Mission régionale d'autorité environnementale

**Avis délibéré de la mission régionale
d'autorité environnementale
Hauts-de-France
sur le projet de parc éolien de la voie verte de
la société « Energie 108 »
sur la commune de Tincourt-Boucly (80)
étude d'impact d'octobre 2022**

n°MRAe 2023-7544

Carte de présentation du projet (page 17 du volet projet de l'étude d'impact)

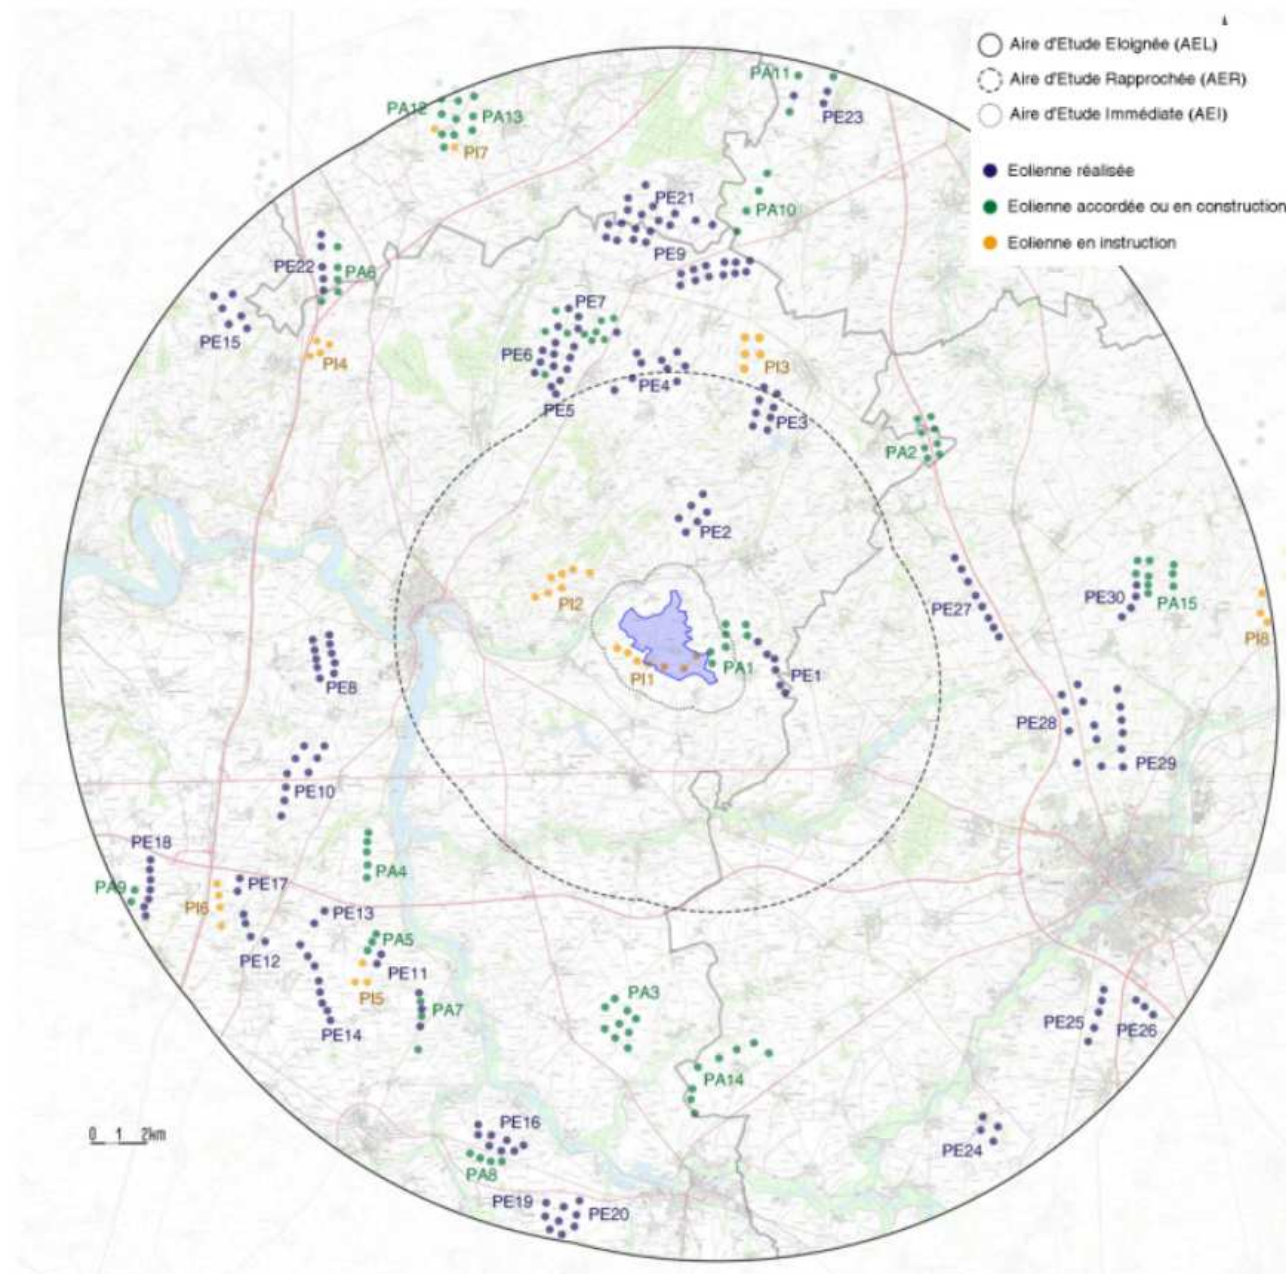
Le modèle d'éolienne n'est pas encore choisi. L'avis est rendu sur un projet de deux éoliennes d'une hauteur maximale de 200 mètres en bout de pale et une garde au sol⁴ de 50 mètres minimum, localisées comme indiqué ci-dessous.

Localisation du projet (en bleu clair) au sein des parcs autorisés en construction (en vert) et du parc construit de Bernes (en bleu foncé) – en rouge une éolienne refusée (source : DREAL Haut-de-France)

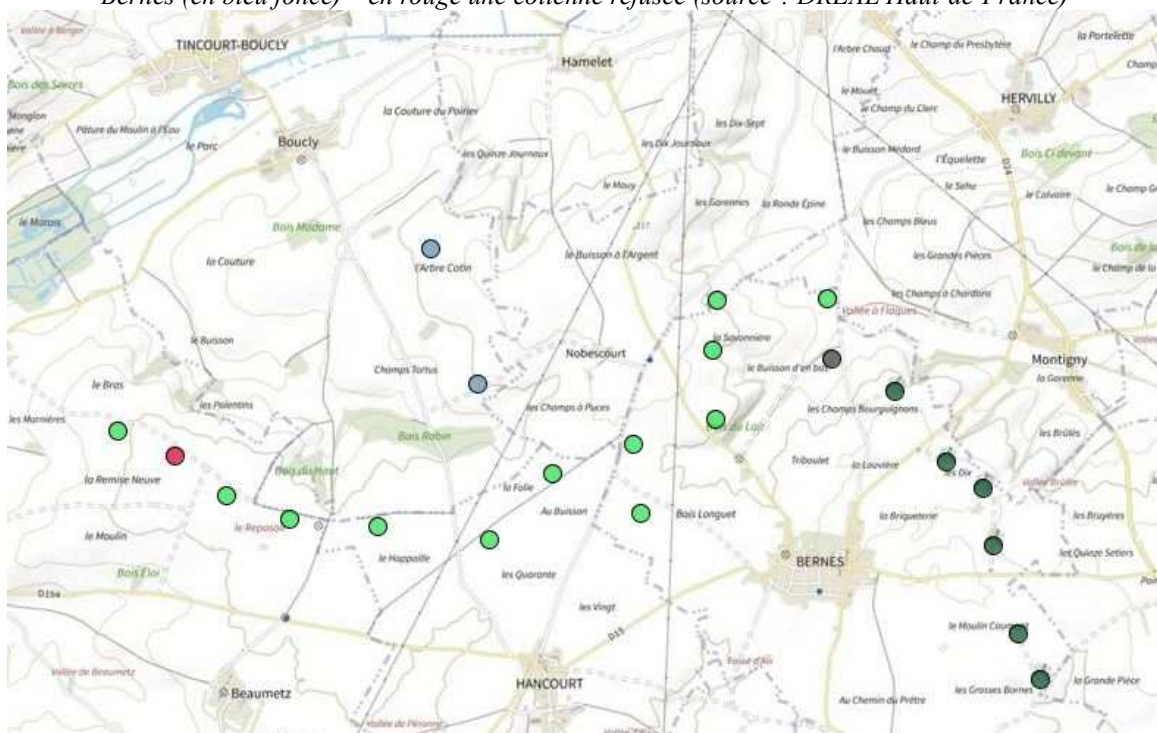
Bien qu'il ne soit pas présenté comme une extension de ces parcs, l'analyse des impacts du projet de deux éoliennes du projet de parc éolien de la voie verte, de par sa proximité des parcs précités, ne peut être conduite indépendamment de celle de ces parcs voisins. Le nombre des éoliennes à prendre en compte doit être redéfini.

L'autorité environnementale recommande d'intégrer les éoliennes des parcs voisins à Bernes, Hancourt et Cartigny dans l'évaluation environnementale du parc éolien de la voie verte à Tincourt-Boucly.
